**Formularul pentru prezentarea soluțiilor de rezolvare a problemelor
semnalate de publicul interesat**
Cariera Pesteana Nord

Asociația Bankwatch România

Depozitul Cocoreni este prezentat în anexa următoare.

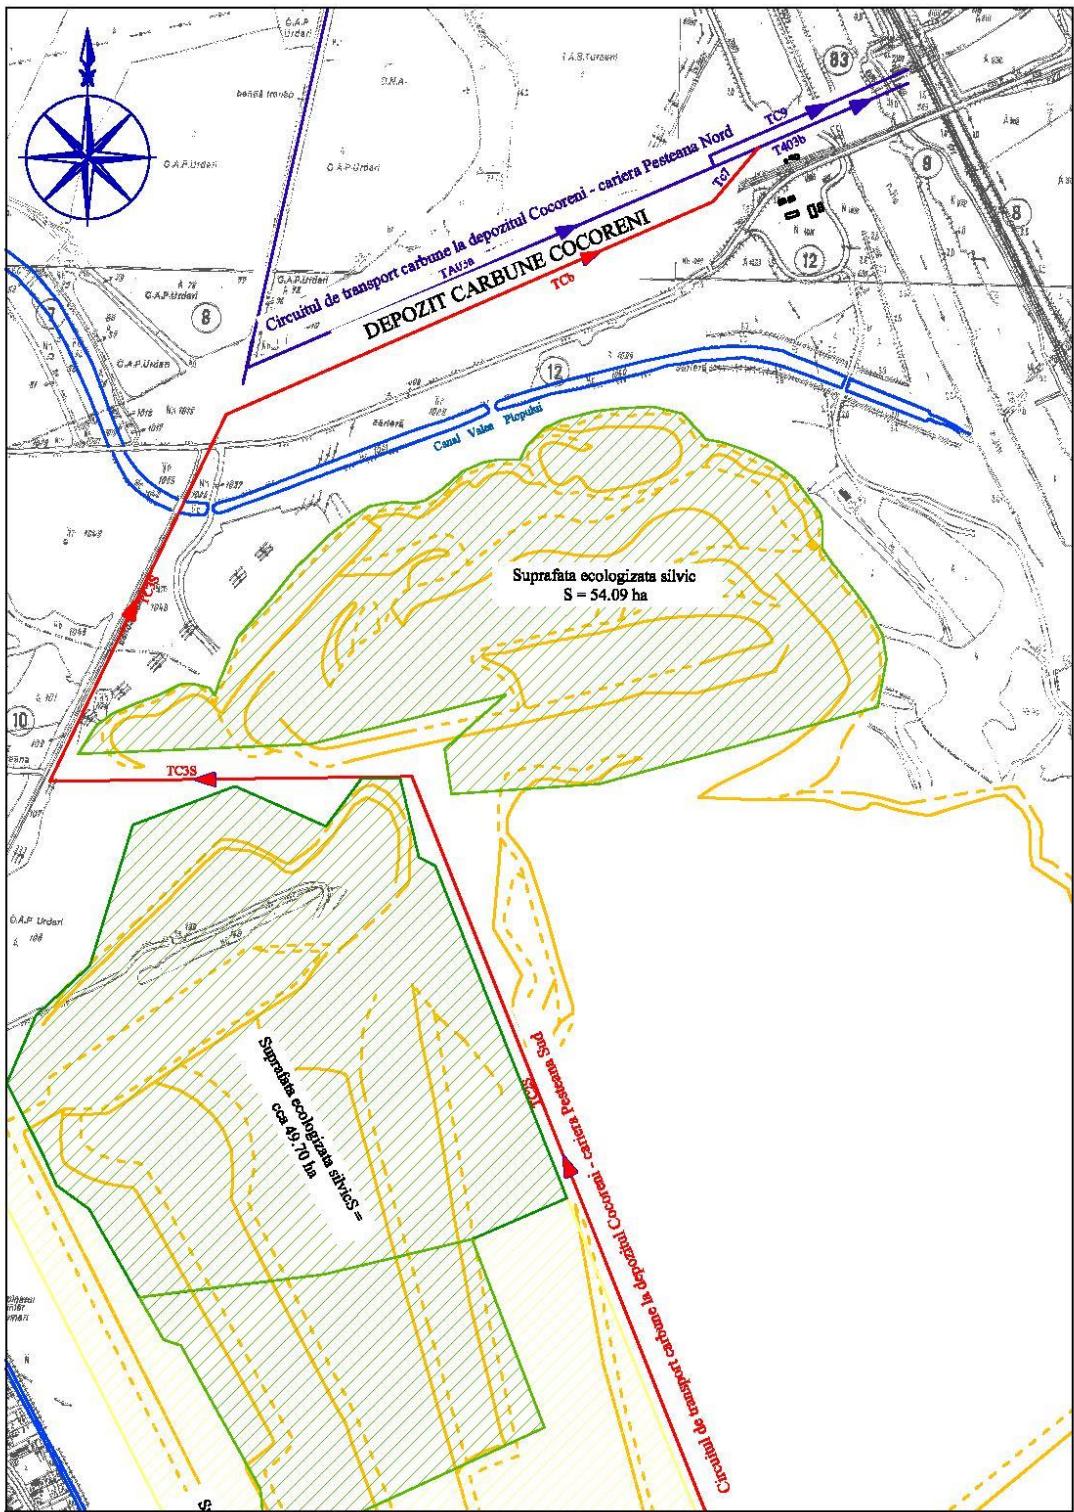
2. Unde se depoziteaza carbunele extras din cariera Pesteana Nord?

Depozitarea carbunelui - se realizeaza in depozitul de carbune Cocoreni situat pe malul drept al râului Jiu ce asigură preluarea cărbunelui de la carierele Peșteana Sud și Peșteana Nord, asigurând livrarea către consumatori. Până la încetarea activității, cariera Urdari a utilizat acest depozit împreună cu cele două cariere. Depozitul este dotat cu utilajele necesare pentru depunerea și scoaterea cărbunelui. Triajul de cale ferată amplasat pe malul stâng al râului Jiu, asigură expedierea cărbunelui prin stația de încărcare compusă din trei linii de cale ferată.

Circuitul de carbune al carierei Pesteana Nord este alcătuit din 4 transportoare cu banda (T101C-T102C-T103C,T104C). Depozitarea și expediția carbunelui se realizează în prin intermediul:

- 1 utilaj de depunere - AsG;
- 1 utilaj combinat de depunere și scoatere a carbunelui din depozit - KsS.

- platforma de depozitare cărbune - platformă balastată;
- zona de intervenție - accese betonate, platforme balastate și platforme betonate,
- cale de rulare pentru utilaje tip KSS și ASG pe longrine din beton armat,
- sistem de gospodărire a apelor (care asigura evacuarea apelor în canalul V. Plopului regularizat);
- sistem de drenuri longitudinale absorbante pentru evacuarea apelor din precipitații;
- rigole pereate perimetrale,
- podețe tubulare subtraversare accese

CARIERA PEŞTEANA NORD
FLUX TEHNOLOGIC LA 31.12. 2015

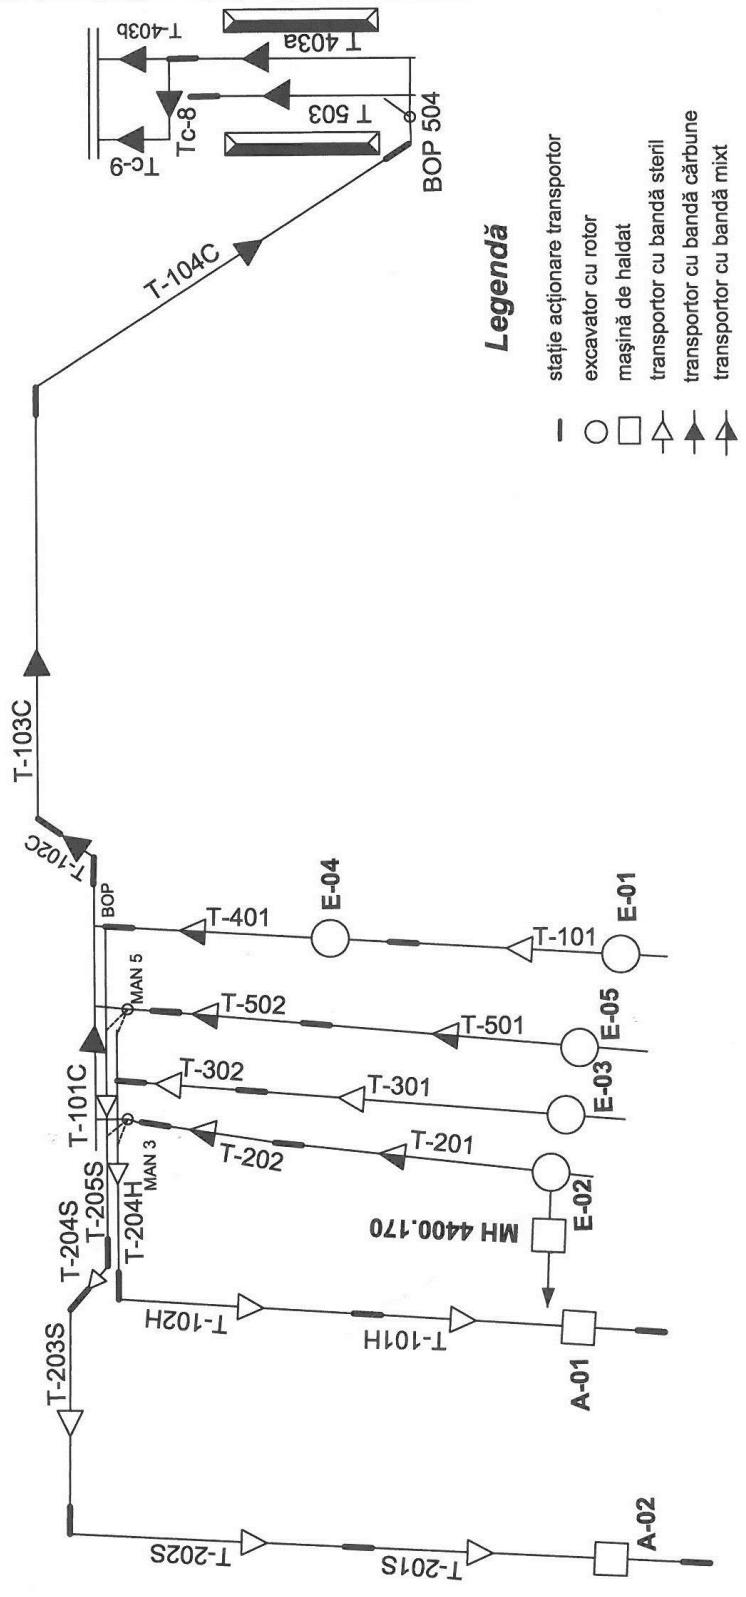
4. Care este traseul benzilor transportoare?

Traseul benzilor transportoare este prezentat in anexa grafica la Raportul la studiu de impact nr. 6.

Excavatorul 1400 - 01 - lucreaza in treapta nr. I pe transportorul de front T401. Sterilul este depus pe circuitul de transportoare T205S-T204S-T203S- T202S- T201S-Abz. 6500-02, iar carbunele pe circuitul T101C-T102C-T103C,T104C-Depozitul Cocoreni.

Excavatorul 1400 - 02 - lucreaza in treapta nr. IV. Sterilul este depus in halda directa cu ajutorul masinii de haldat MH 4400 x 170, sau pe circuitul de transportoare T201-T202-T103H-T102H- T101H-Abz. 6500-01. Carbunele este transportat in depozitul Cocoreni prin transportoarele T201-T202- T101C-T102C-T103C,T104C-Depozitul Cocoreni.

Excavatorul 1400 - 03 - lucreaza in treapta nr. III, sterilul este depus in halda interioara pe circuitul de transportoare T301-T302-T204H-T102H-T101H-Abz. 6500-01, iar carbunele in depozitul Cocoreni.

Excavatorul 1400 - 04 lucreaza in treapta nr.I pe transportorul T101. Sterilul este depus pe circuitul de transportoare T205S-T204S-T203S- T202S-T201S-Abz. 6500-02, iar carbunele pe transportoarele T401- T101C-T102C-T103C,T104C-Depozitul Cocoreni

Excavatorul 1400 - 05 - lucreaza in treapta nr. II in steril pe care il depune in halda interioara prin transportoarele T501-T502-T204H-T102H-T101H-Abz. 6500-01.
